2. 3 敷地周辺で確認されている火山灰の分布 (噴出源が同定でき、その噴出源が将来同規模の噴火をする可能性が否定できるもの)

3. 将来の活動可能性のない火山の活動履歴について (1)米山

砂子原カルデラの噴火階段図

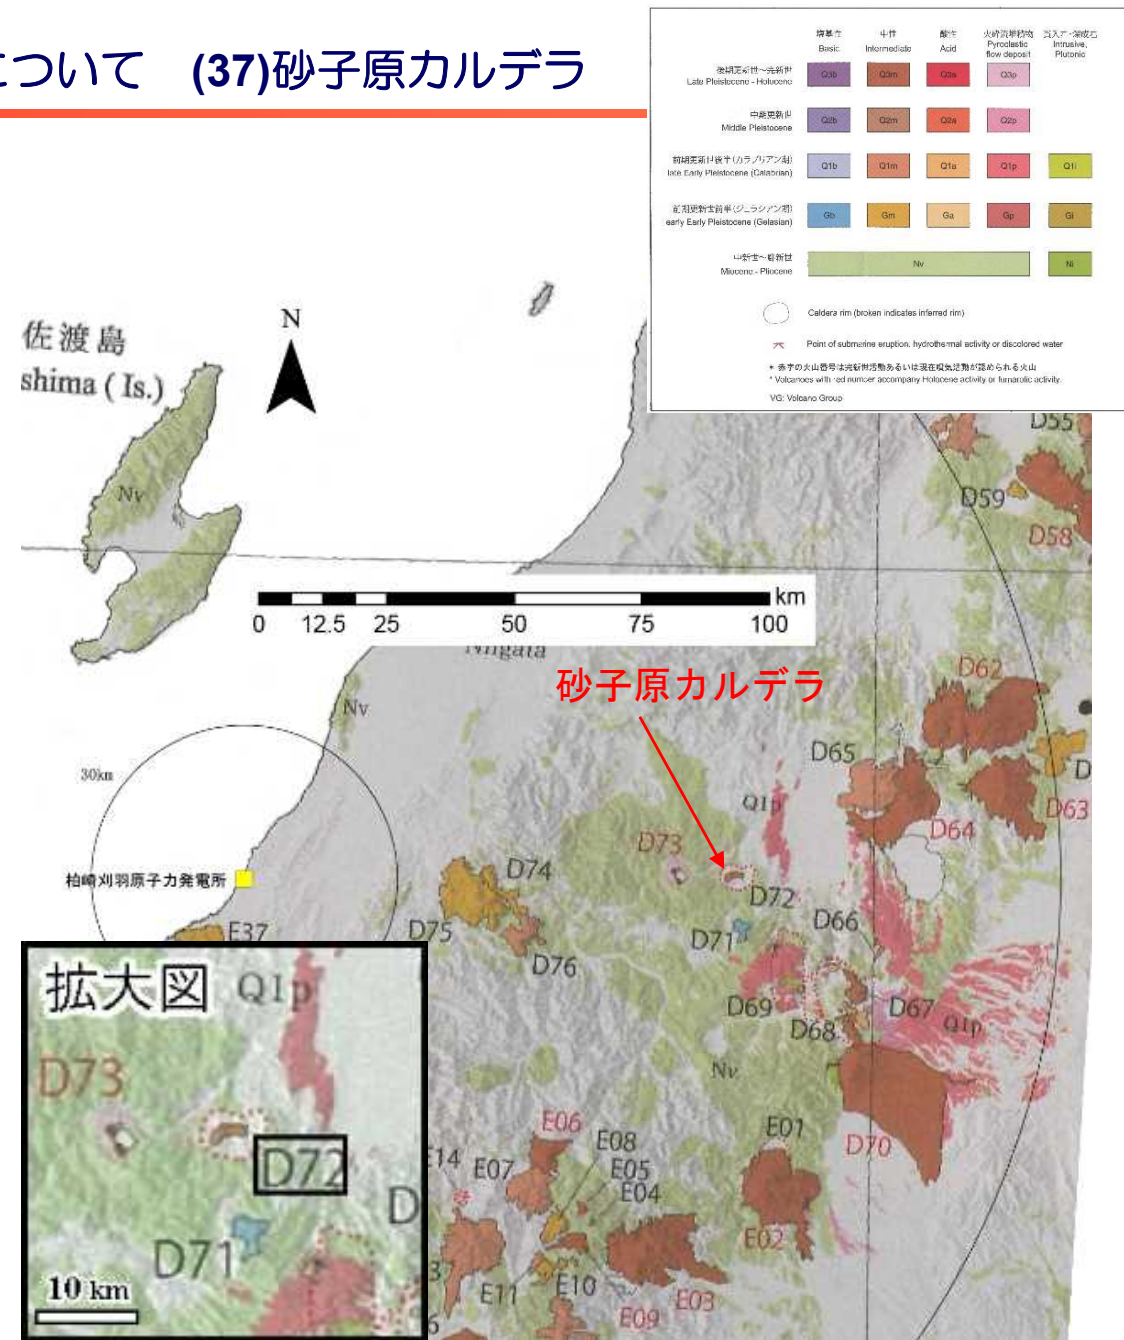
【コメント】

砂子原カルデラについて、鈴木ほか（2004）の知見を確認し、総合的な評価を実施すること。

【回答要旨】

- 山元・須藤（1996）では、砂子原カルデラの噴出物として、砂子原ー逆瀬川テフラ（Sn-Sk : FT029±0.06Ma）および砂子原ー久保田テフラ（Sn-KB : FT0.22±0.05 Ma）を確認している。
- 鈴木ほか（2004）では、125～135kaに噴出したと考えられる田頭テフラ（TG）の給源は、降下火砕物の層厚変化ならびに岩石学的特徴から沼沢カルデラないし砂子原カルデラであり、おそらく後者である可能性が高いとしている。また、山元・須藤（1996）における砂子原ー久保田テフラ（Sn-KB）が、田頭テフラであるとしている。
- また、鈴木ほか（2004）では、沼沢カルデラと砂子原カルデラの活動期間は重ならず、田頭テフラの噴出年代に砂子原カルデラの活動は終息し、その後沼沢カルデラに活動の場が移ったようであるとしている。
- 山元（2012）においては、鈴木ほか（2004）の主張に対して、砂子原ー久保田テフラ（Sn-KB）の岩石学的特徴は田頭テフラと明瞭に異なるとしている。
- 山元（2012）における砂子原カルデラの活動時期は、「日本の火山（第3版）」（中野ほか（2013））および「第四紀噴火・貫入活動データベースVer. 1.00」（西来ほか（2014））と整合しており、この知見を砂子原カルデラの活動時期として採用した。
- 将来の活動可能性の評価においては、地球物理学的及び地球化学的調査の結果や周辺火山の活動状況を総合的に判断し、砂子原カルデラを将来の活動可能性のない火山として評価し、沼沢火山を発電所に影響を及ぼし得る火山として評価した。
